COMISION NACIONAL DE ENERGIA ELECTRICA

CNEE-38010-2017
GTM-NotaS2017-58

Atentamente, en cumplimiento de lo establecido en el artículo 59 del Reglamento del Administrador del Mercado Mayorista y el numeral 1.2.8 de la Norma de Coordinación Comercial No. 1 tenemos a bien remitir observaciones a la Versión Provisoria de la Reprogramación de Largo Plazo, correspondiente al Año Estacional 2017-2018, las cuales se detallan en los anexos adjuntos al presente oficio.

OBSERVACIONES A LA VERSIÓN PROVISORIA DE LA REPROGRAMACIÓN DE LARGO PLAZO AÑO ESTACIONAL 2017 – 2018

Potencia Indisponible por Mantenimientos

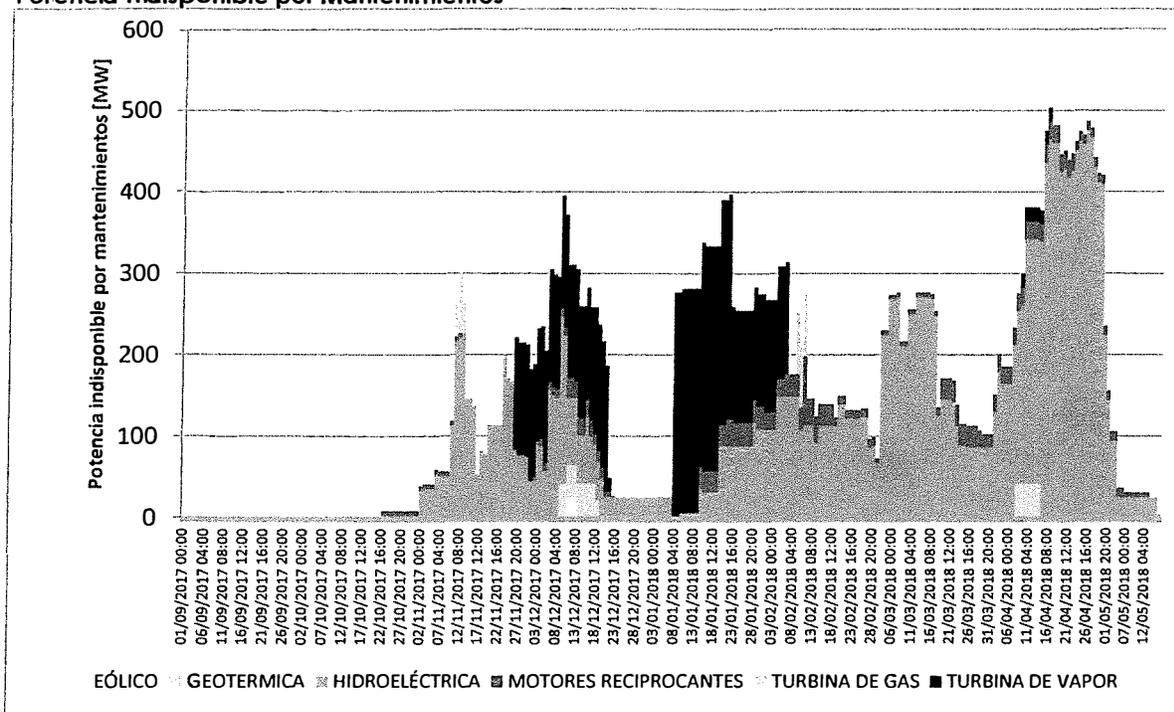
Se espera que la máxima indisponibilidad de potencia por mantenimientos mayores de generación se de en abril del 2018, junto con el mayor requerimiento térmico para el Año Estacional.

El mantenimiento mayor de la central **Energías de San José** está programado del 27 de noviembre al 21 de diciembre de 2017.

El mantenimiento mayor de la unidad 2 de la central **Jaguar Energy** está programado para el periodo de del 08 al 22 de enero de 2018. De las misma forma el mantenimiento de la unidad 1 está programado para dar inicio el 08 enero de 2018 y concluir el 06 de febrero de 2018 teniendo un traslape de 15 días con la segunda unidad.

El mantenimiento de las unidades de la central **Hidroeléctrica Chixoy** se realizará por etapas, una por una, iniciando el 20 de enero y finalizando el 04 mayo de 2018.
